# Gutachtliche Stellungnahme

Nr.: 13-003692-PR09  
(GAS 02-A01-04-de-01)

<b>Erstelldatum</b>	21.06.2022
<b>Auftraggeber</b>	<b>ACO Hochbau Vertrieb GmbH</b> Am Ahlmannkai 24782 Büdelsdorf Deutschland
<b>Auftrag</b>	Gutachtliche Stellungnahme zu dem Prüfbericht Nr. 13-003692-PR07 (PB 2.0.0-A01-04-de-01) vom 5. November 2014
<b>Gegenstand</b>	Einflügliges Kellerfenster mit Montagezarge zum Betonieren des Typs ACO Therm® 3.0 1230 x 1480 mm STD
<b>Inhalt</b>	<ol style="list-style-type: none"><li>1 Gegenstand</li><li>2 Grundlagen</li><li>3 Beurteilung</li><li>4 Ergebnis und Aussage</li><li>5 Veröffentlichungshinweise</li></ol>

**Bild 3** Schnittzeichnung [3] des modifizierten Fensterelements

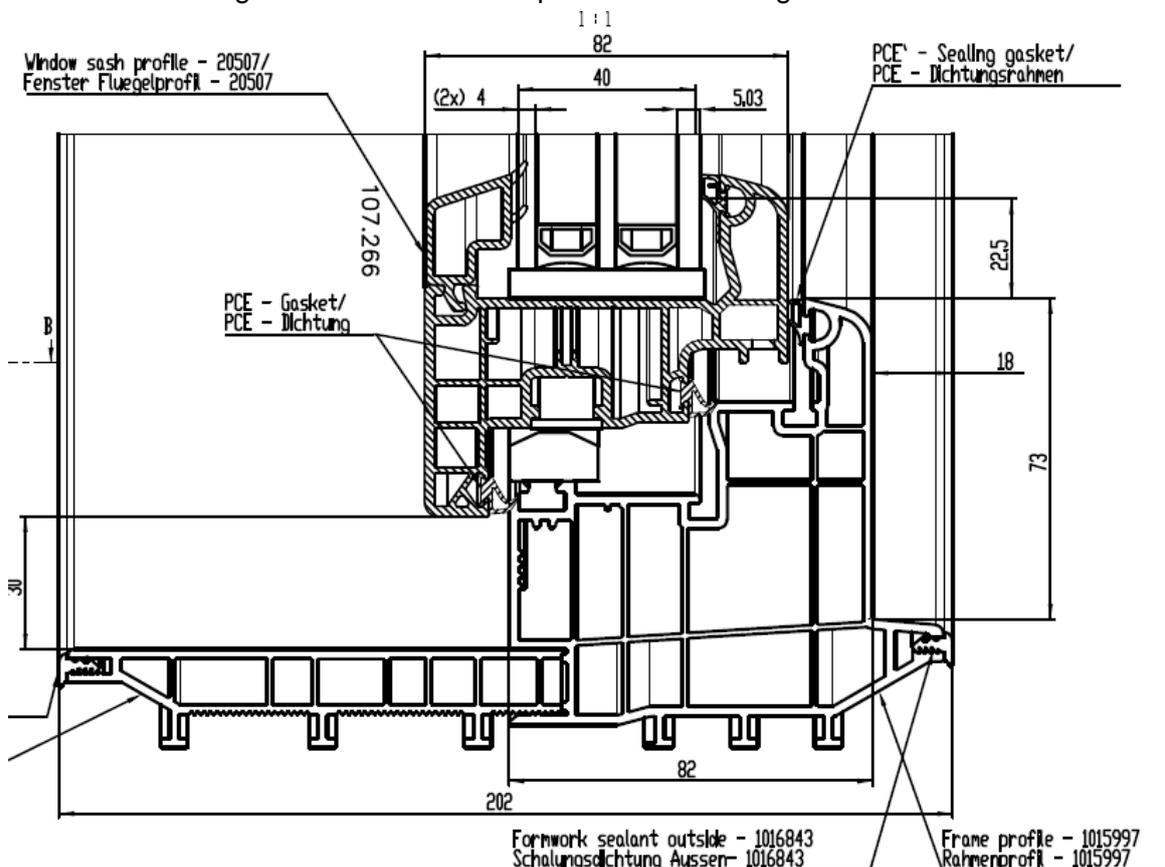
- 1.) Änderung des Glaseinbaus  
Der Einbau erfolgt nun durch Einsatz einer innenraumseitigen Glasleiste mit geänderter Glasabdichtung.
- 2.) Flügelrahmen  
Durch den geänderten Glaseinbau ändert sich auch der Profilquerschnitt des Flügelrahmens mit einer geringfügigen Erhöhung der Rahmenansichtsbreite (von 72 mm auf ca. 76 mm)
- 3.) Einsatz einer geänderten äußeren Falzdichtung.

- 1.) Änderung des Glaseinbaus:  
Der Glaseinbau über eine innenseitige Glasleiste ist gängige Praxis im Fensterbau. Auch wenn keine direkten Vergleichsmessungen mit der geprüften Situation (Isolierglas in Flügelrahmen eingeschoben) werden die schalltechnischen Effekte als eher gering eingeschätzt und eine mögliche Reduzierung der Schalldämmung mit  $\Delta R_w \leq 0,2$  dB beurteilt.

- 2.) Flügelrahmenprofil:  
Durch den geänderten Glaseinbau ergibt sich ein modifiziertes Flügelrahmenprofil, das eine geringfügig erhöhte Rahmenansichtsbreite besitzt. Da sich an der prinzipiellen Konstruktion (Rahmenmaterial) nichts geändert hat und auch die Ansichtsbreite des Flügelrahmens nur geringfügig erhöht wurde werden die schalltechnischen Effekte als eher gering eingeschätzt und eine mögliche Reduzierung der Schalldämmung mit  $\Delta R_w \leq 0,2$  dB beurteilt.

- 3.) Äußere Falzdichtung:  
Generell kann eine geänderte Falzdichtung zu einer Reduzierung der Fugenschalldämmung der Funktionsfuge führen. Da in diesem Fall aber nur eine von drei Falzdichtungsebenen modifiziert wurde werden die schalltechnischen Effekte als eher gering eingeschätzt und eine mögliche Reduzierung der Schalldämmung mit  $\Delta R_w \leq 0,2$  dB beurteilt.

In Summe ergibt sich eine Reduzierung von  $\Delta R_w \leq 0,6$  dB. Bei den Spektrum-Anpassungswerten wurden keine Änderungen vorgenommen.

Glasaufbau	$R_w$ (C; $C_{tr}$ ) in dB
4/14/4/14/4	35 (-1;-5)
